Modulo per la presentazione delle osservazioni per i piani/programmi/progetti sottoposti a procedimenti di valutazione ambientale di competenza statale

ID: Codice procedura (ID_VIP/ID_MATTM): 12691

“Progetto di un impianto eolico denominato "Pitigliano" ubicato nei comuni di Pitigliano (GR) e Sorano (GR) costituito da 20 (venti) aerogeneratori di potenza nominale 7,0 MW per un totale di 140,0 MW con relative opere connesse ed infrastrutture indispensabili”

TESTO DELLE OSSERVAZIONI

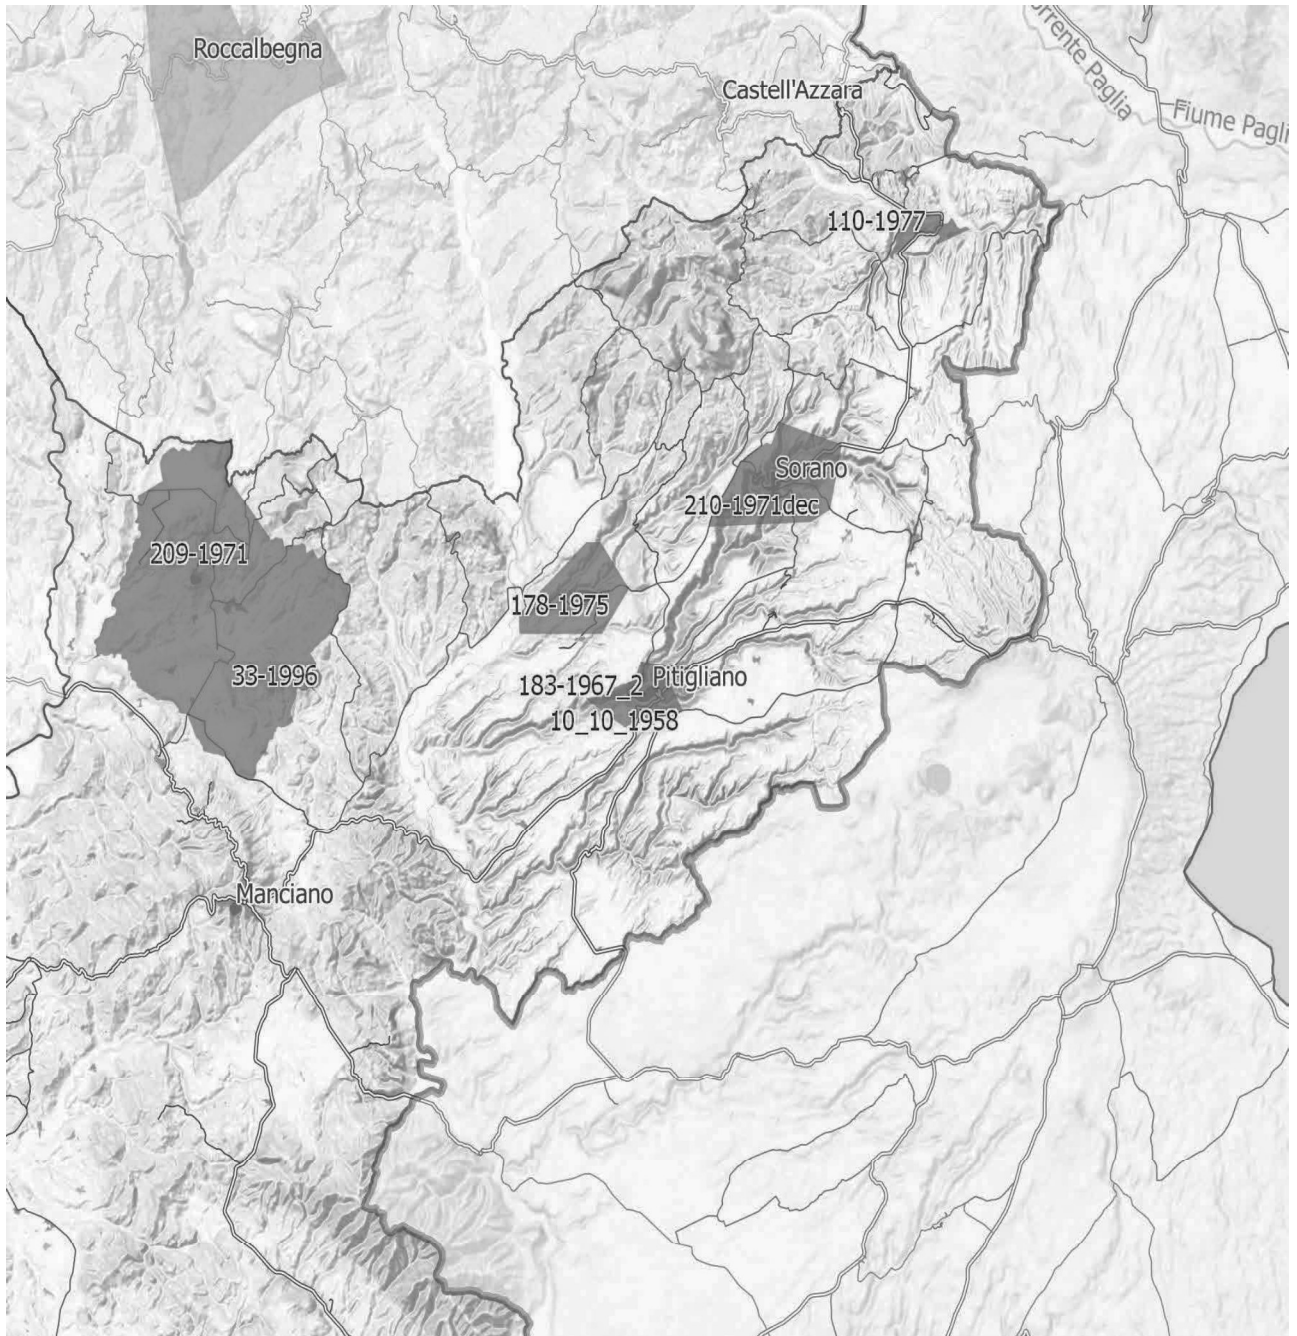
Al contrario di quanto sostiene la proponente, si evidenzia che l'impianto eolico industriale citato non solo ricadrebbe con tutti e 20 gli aerogeneratori all'interno delle fasce di rispetto di 3 km di due vincoli paesaggistici di notevole interesse pubblico esistenti nella Regione Lazio e con una parte di essi nel vincolo paesaggistico del Centro abitato di Sorano (GR) quindi in aree non idonee all'installazione di impianti di energia rinnovabile. Addirittura, alcuni aerogeneratori sarebbero ubicati a poche centinaia di metri dai perimetri dei due vincoli paesaggistici laziali ex art 136 del CBC. Ma la non idoneità dell'area non sarebbe certificata soltanto da questi vincoli paesaggistici ma anche dalle fasce di rispetto dei Beni della Parte seconda del CBC numerosi nel territorio interessato dal progetto dell'impianto eolico. Infatti la Proponente a pag 11 del SIA scrive: *"L'area interessata si trova all'esterno delle aree SIN individuate in Toscana e dista circa: 2,8 km dal centro abitato di Pitigliano, 2,7 km dal centro abitato di Onano, 2,8 km dal centro abitato di Latera"*. Quindi l'impianto come certifica la proponente potrebbe ricadere all'interno delle fasce di rispetto dei Centri Storici dei paesi citati e comunque li lambirebbe. Incompatibile sarebbe l'ubicazione di una parte del cavidotto che ricadrebbe nelle fasce di rispetto

IMMAGINE n. 4 Si evidenzia che i tre aerogeneratori WTG 07, WTG 08 e WTG 09 impattano con il vincolo paesaggistico di notevole interesse pubblico del Centro Storico di Sorano. Il WTG 07 si troverebbe a 2828 m, WTG 08 2504 e WTG 09 2990. Il cavidotto dell'impianto invece impatta in buona parte del Vincolo paesaggistico ex art. 136 del CBC del Centro Storico di Pitigliano.

IMMAGINE n 5. Mappa eolici elaborata dall'Associazione Amici della Terra. La mappa evidenzia il cumulo degli impianti tra Lazio e Toscana.

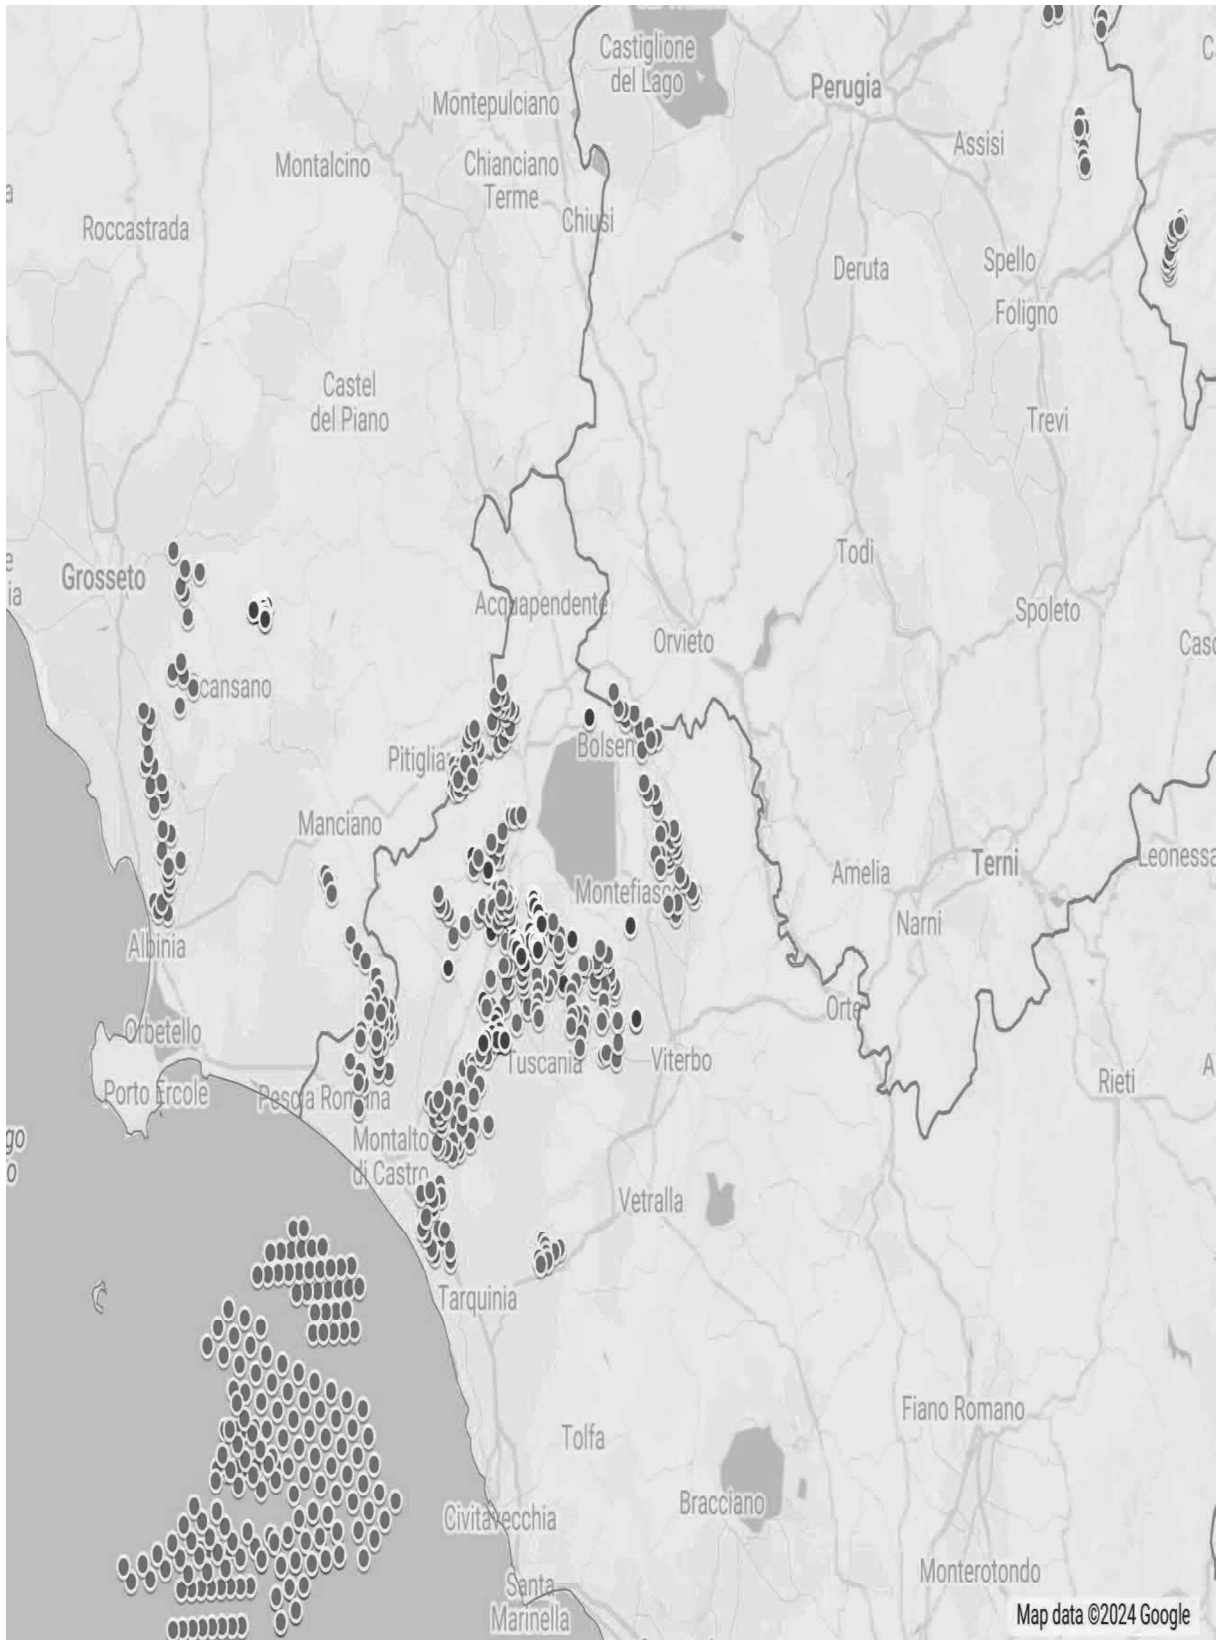
Riguardo al cumulo degli impianti FER, le mappe prodotte dalla proponente riguardano, come già evidenziato, soltanto una parte molto piccola degli impianti FER dell'area intermedia e vasta e in particolare di quelli eolici che contribuiscono a creare un notevole cumulo e la saturazione del territorio tosco laziale. Riguardo al cumulo dei soli impianti eolici si riporta la mappa dell'intervisibilità degli impianti eolici elaborata dall'Associazione nazionale “Amici della Terra”.

Se agli impianti eolici rappresentati qui sopra che non comprendono sia l'impianto eolico Pitigliano e le altre 14 pale del progetto eolico in verifica amministrativa sempre nel territorio di Pitigliano si aggiungono i migliaia di ettari (7000 fin'ora) di territorio occupato dagli impianti fotovoltaici e agrivoltaici e dalle altre tipologie appare chiaro il numero spropositato degli impianti FER nella bassa toscana e nella Tuscia.

IMMAGINE n. 7 Mappa della intervisibilità degli impianti eolici elaborata dall'Associazione nazionale Amici della Terra. La mappa non è aggiornata comunque rende molto bene dell'enorme impatto visivo creato dal cumulo degli impianti.

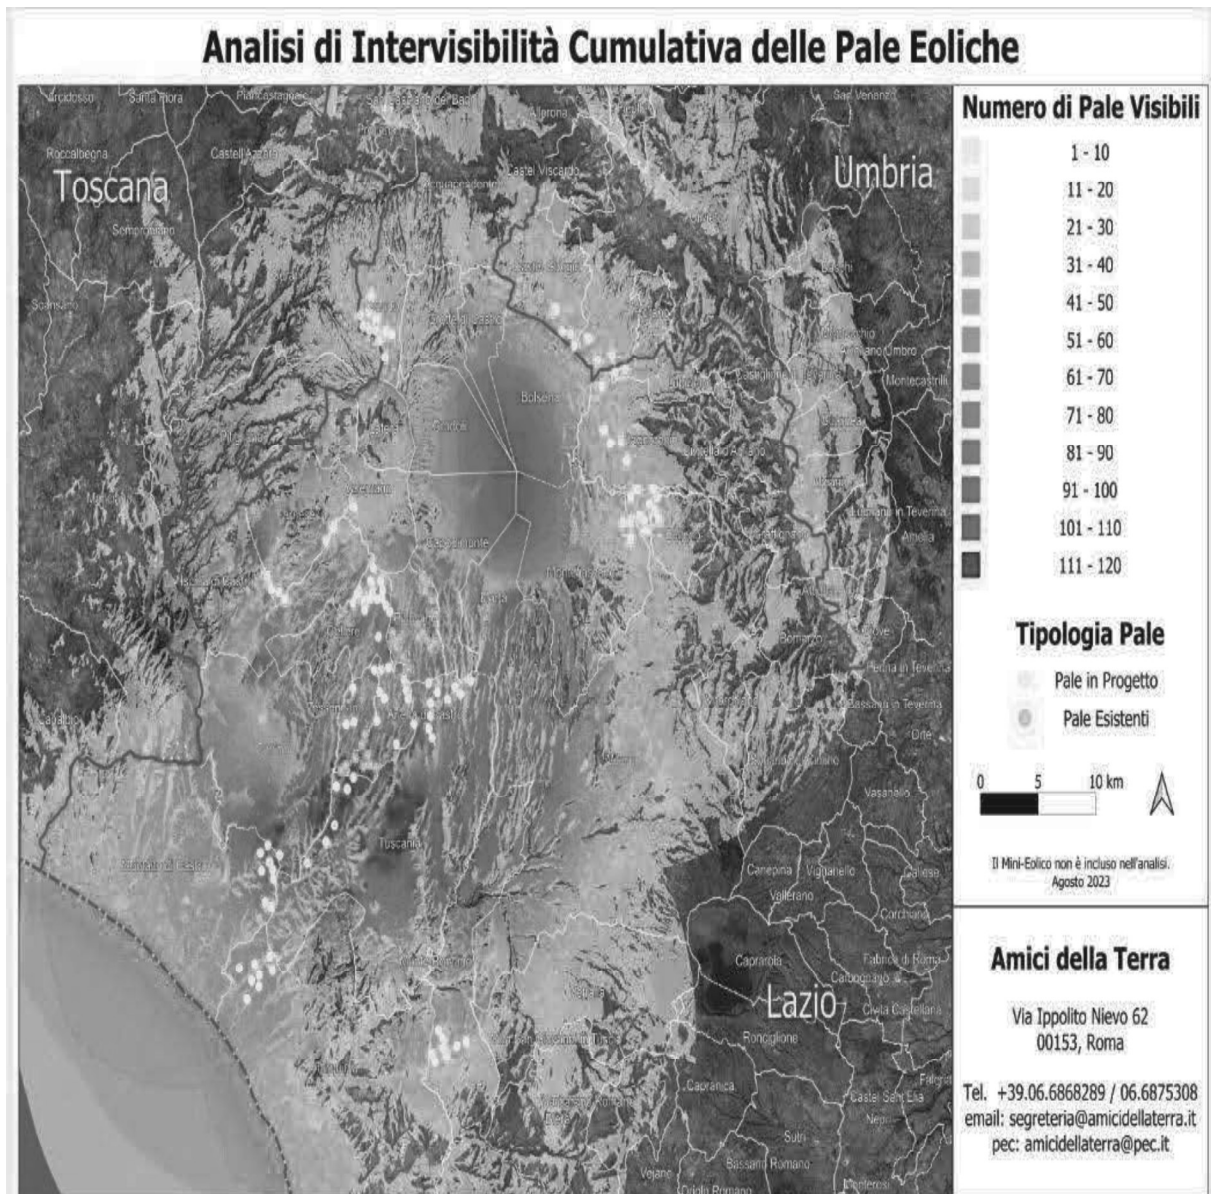
Analisi di Intervisibilità Cumulativa delle Pale Eoliche
